第2回ADCTデスク議事録

【開催日時】2017年1月24日(日)10:00~13:00

【開催場所】東京大学 伊藤国際学術研究センター

第2回ADCTデスク ディスカッション項目

i-station

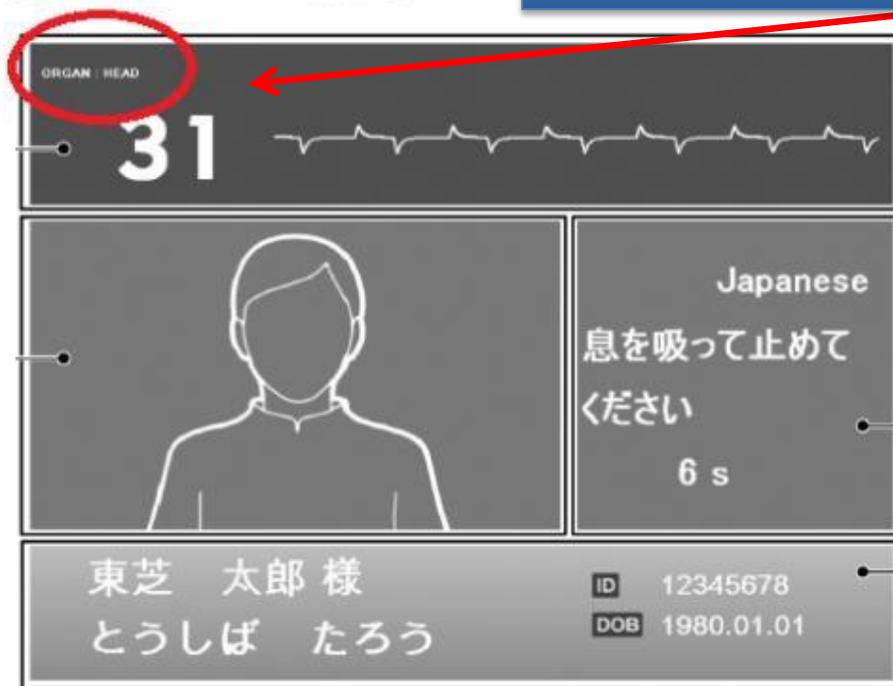
- ・文字が小さい撮影部位。表示を大きくしてほしい
- ・患者名はすべて表示できずに文字切れするので自動調整してほしい
- ・息止め時間、息止めランプが患者からほとんど見えない
- ・寝台が中に入っていくと患者さん側からディスプレイがみえない
- ・目的が不明確。目的別に画面選択できればよい

文字が小さい撮影部位。表示を大きくしてほしい

患者名はすべて表示できずに文字切れするので自動調整してほしい

部位情報は小さいので改善を検討する

→次期ソフトウェアにて改善を計画します。

→次バージョンで改善中(参考資料)

17文字が27文字程度表示できるようになる(文字による)

次バージョンで改善中
17文字→27文字程度になる。
(文字によって異なる)
